**Dossier de permis de construire - Parc de 5 éoliennes
sur la commune de CHATELUS-LE-MARCHEIX
présenté par la SAS La Compagnie du Vent**

**Avis de l'autorité administrative de l'État compétente en matière d'environnement
sur le dossier présentant le projet et comprenant l'étude d'impact**

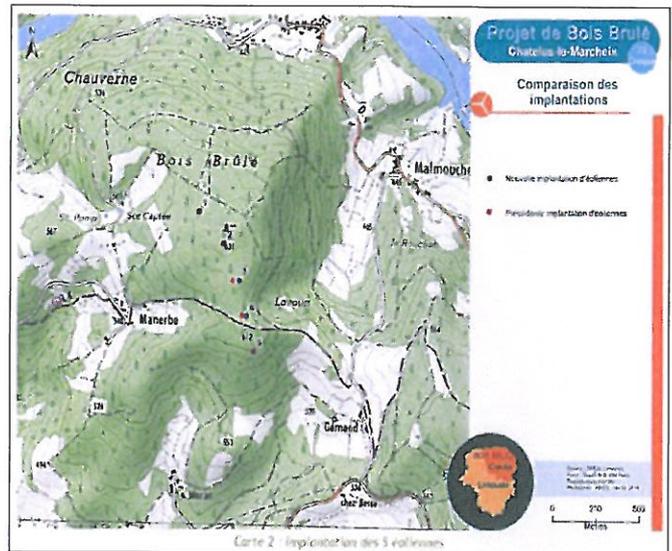
Ce projet a fait l'objet d'avis de l'autorité administrative de l'État compétente en matière d'environnement en date du 19 juillet 2013¹ et du 25 juin 2014², et d'une enquête publique (du 24 septembre au 25 octobre 2013). A l'issue de cette enquête, le commissaire enquêteur a émis un avis favorable au projet à condition « que l'éolienne n°3 soit supprimée ou déplacée de façon à respecter la distance réglementaire de 500 mètres par rapport à la zone U du plan local d'urbanisme de la commune ». ³ Compte tenu de ces éléments de conclusion, le pétitionnaire a déposé une nouvelle demande de permis de construire tendant à modifier celle qu'il avait initialement déposée pour y intégrer le déplacement de quelques mètres (ou dizaine de mètres) de 3 éoliennes (cf. illustration ci-contre issue du dossier complémentaire page 11)

Ainsi les éoliennes 2, 3 et 4 ont respectivement été déplacées de 2, 31 et 23 mètres. Les éoliennes 2 et 3 ont été déplacées afin de respecter un éloignement de 500 mètres de la zone U du plan local d'urbanisme la plus proche ; l'éolienne 4 a, quant à elle, été déplacée afin de respecter la cohérence de l'alignement de l'implantation des machines.

Illustration de l'unité paysagère des « Monts d'Ambazac et de Saint-Goussaud » issue de l'Atlas des Paysages en Limousin (« Paysage en Limousin : de l'analyse aux enjeux » – décembre 2005)

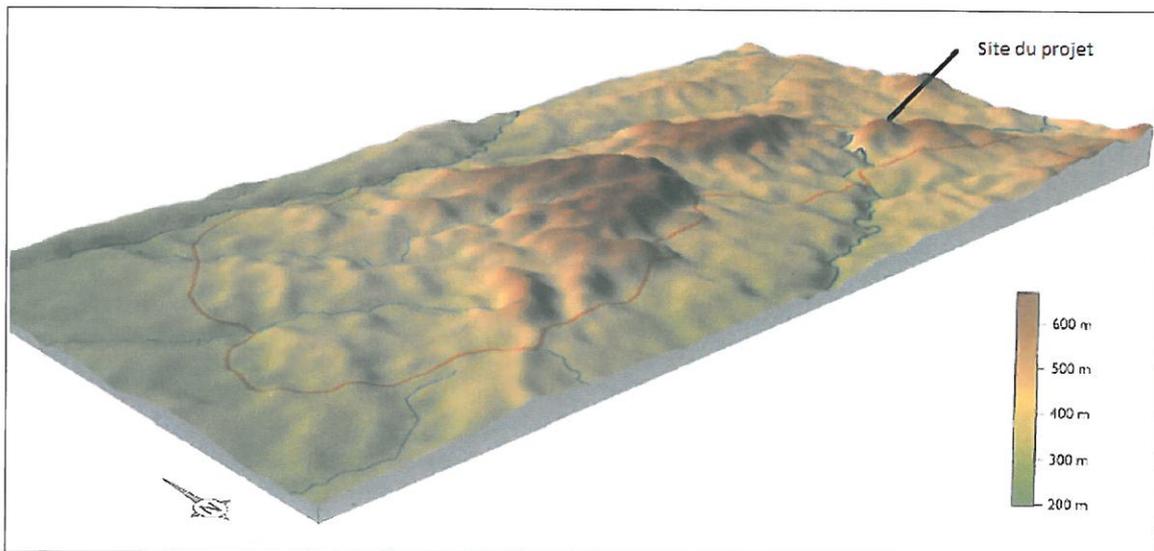
- les éléments joints en page 258 de l'étude d'impact initiale concluent de manière pertinente sur le fait que le projet doit « *respecter le rôle de repère du site* » et « *limiter les effets d'écrasement* ». Aussi, l'analyse des effets du projet sur la structure paysagère globale dans laquelle s'insère le site aurait pu être développée : en effet, le Bois Brûlé est une extension (culminant à 630 m d'altitude) des massifs des Monts d'Ambazac et de Saint-Goussaud, (culminant pour leur part à 700 m). Avec une hauteur de 136 m, le bout de pâle des éoliennes sera ainsi plus haut que les sommets des monts d'Ambazac et de Saint-Goussaud. L'analyse de la perception globale de cette chaîne de monts aurait été intéressante ; elle risque en effet d'être altérée par la perception relative des différents sommets, celui de Bois Brûlé se révélant « *exagéré* » par les éoliennes. Le pendant pourrait également être réalisé avec les proches sommets de l'unité paysagère, (cf. graphique en page 158 de l'étude d'impact).

À une échelle plus locale, l'absence d'effet d'écrasement depuis les hameaux les plus proches aurait mérité aussi d'être plus clairement démontrée : situés entre 700 m et 1 km de distance du sommet du Bois Brûlé, les hameaux de Manerbe, Malmouche et Chauverne seront fortement surplombés puisque la hauteur totale des éoliennes représentera respectivement 138% (cf. schéma page 7 du mémoire en réponse au commissaire enquêteur) et 67 % des dénivelés entre ces hameaux et le sommet.
